Modulo per la presentazione delle osservazioni per i piani/programmi/progetti sottoposti a procedimenti di valutazione ambientale di competenza statale

ID: Codice procedura (ID_VIP/ID_MATTM):10844

Impianto per la produzione di energia elettrica da fonte eolica, costituito da 6 aerogeneratori della potenza complessiva di 37,2 MW, un sistema di accumulo da 25 MW e relative opere connesse in località "Rempillo" nel comune di Pitigliano (GR).

ALLEGATO alle OSSERVAZIONI all' IMPIANTO EOLICO denominato REMPILLO nel COMUNE di PITIGLIANO (GR). Comp

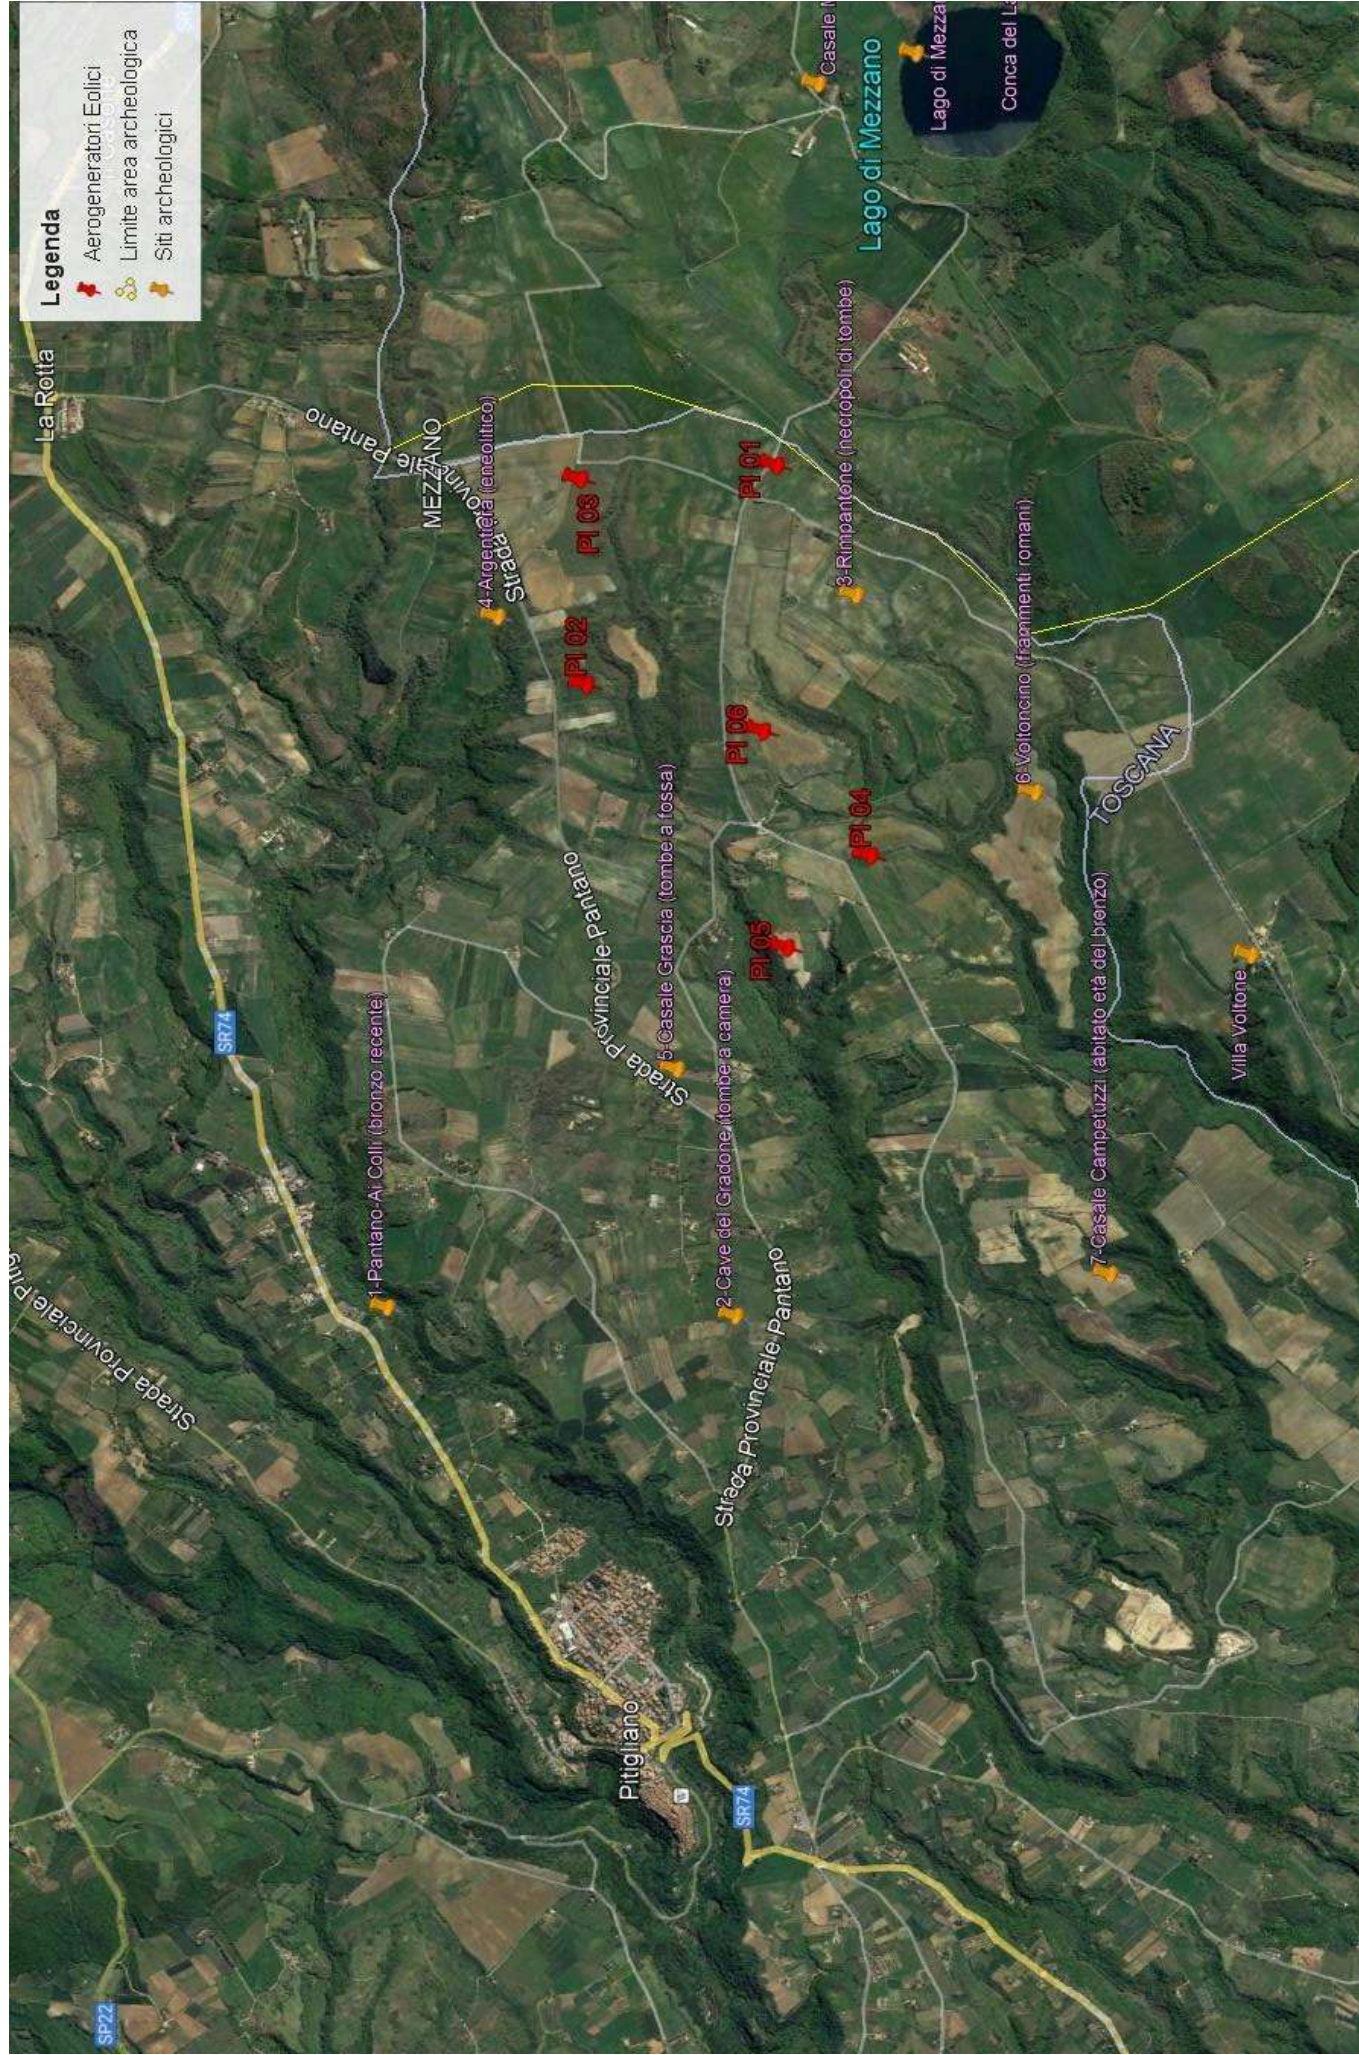
l'immagine n. 2 dell' ALLEGATO) all'area di notevole interesse pubblico "Conca del lago di

Bolsena” (D.M. 24.10.1960). Praticamente una vasta zona che per interesse paesaggistico e naturalistico oltre che storico, archeologico e identitario rappresenta un unicum nel panorama nazionale.

Analisi degli Impianti Eolici Esistenti e in Progetto

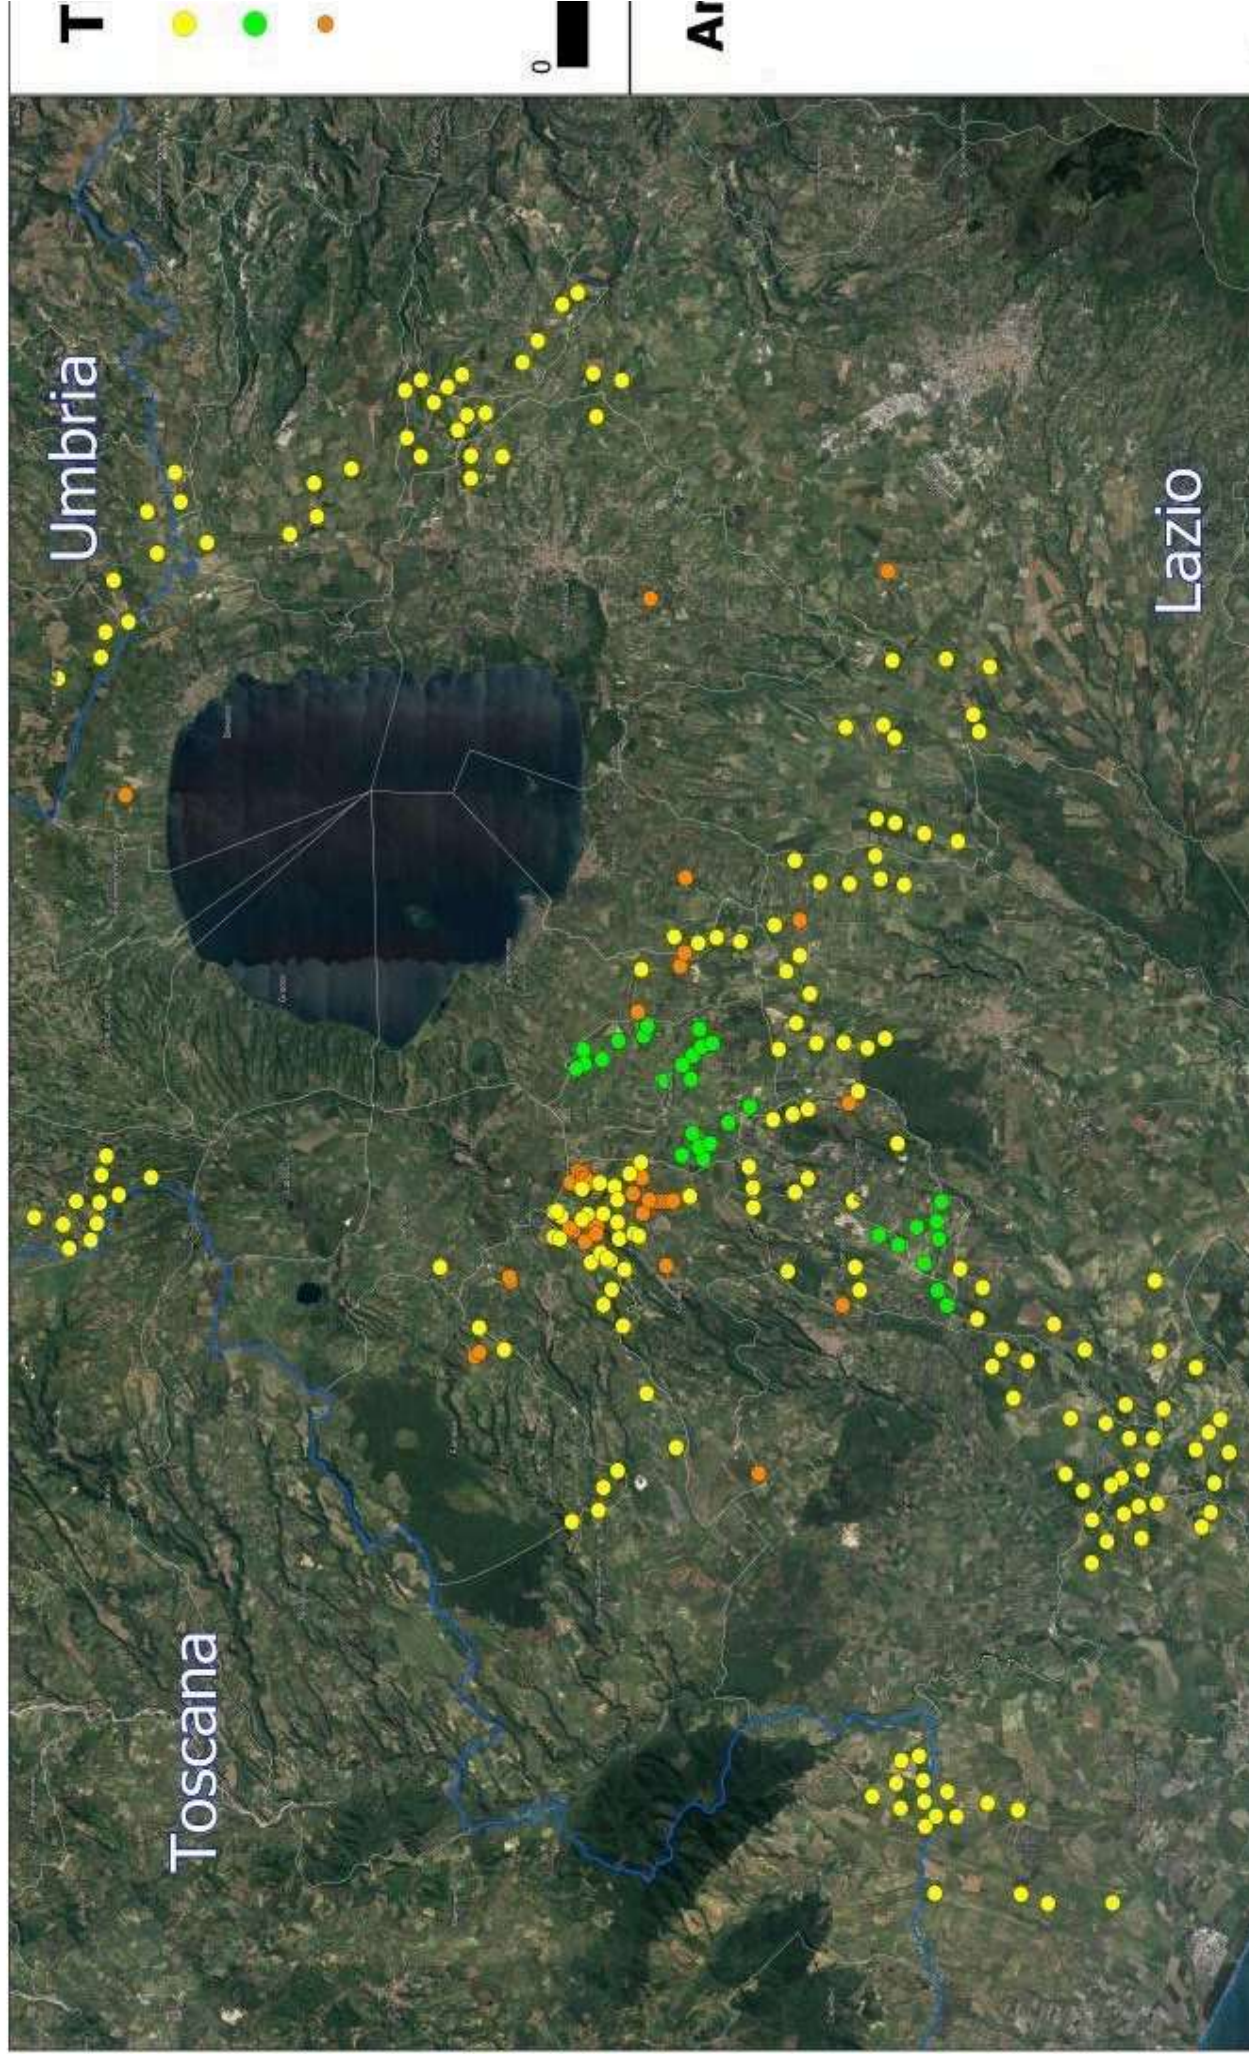
nn. 1 e 2 e crea anche degli impatti negativi anche sui beni naturalistici come verrà dettagliato nell'Osservazione n. 4. Inoltre andrebbe a sommarsi al già enorme cumulo di impianti eolici e fotovoltaici e geotermici che già creano una elevata criticità ambientale nella provincia di Viterbo e interferiscono anche con il territorio toscano come si può vedere dalle immagini nn. 4 e 5 dell'Allegato n. 1.
